## Avis urgent relatif à la sécurité sur le terrain

**Dénomination commerciale du produit concerné :** Stent actif périphérique Zilver PTX

**Identifiant FSCA :** 2012C0005

**Type de mesure :** Modification de l'étiquetage

**Figure 1 – Cathéter interne Zilver PTX, A - pusher band B – zone de retention du stent (sa longueur est corrélée à la longueur du stent) C – extrémité blanche, radiopaque (longueur = 2 cm). La séparation d’avec le cathéter interne a été observée immédiatement avant ou après la bande (A).**

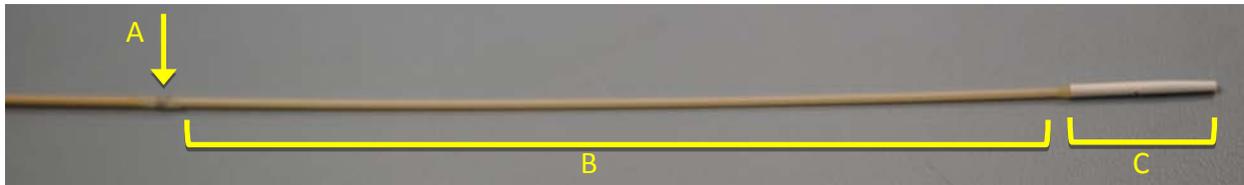
**Observation 1:** Pour éviter que des cas de rupture de l'extrémité du catheter ne passent inaperçus, il est recommandé de vérifier après la pose du stent que l'extrémité du système de largage est intacte (garder le guide en place jusqu'à la fin de la vérification). Le système de largage consiste en un cathéter interne couplé à un introducteur externe Flexor. Une extrémité blanche de 2 cm vient prolonger le cathéter interne, elle est visible après l'extrémité distale de l'introducteur Flexor. Les cas signalés relatent la séparation du système de largage d'avec cette extrémité blanche ainsi qu'un segment du cathéter interne d'environ 8 à 15 cm de long. L'extrémité blanche seule étant radiopaque, il est important de comprendre qu'un segment plus long peut éventuellement être resté in situ.
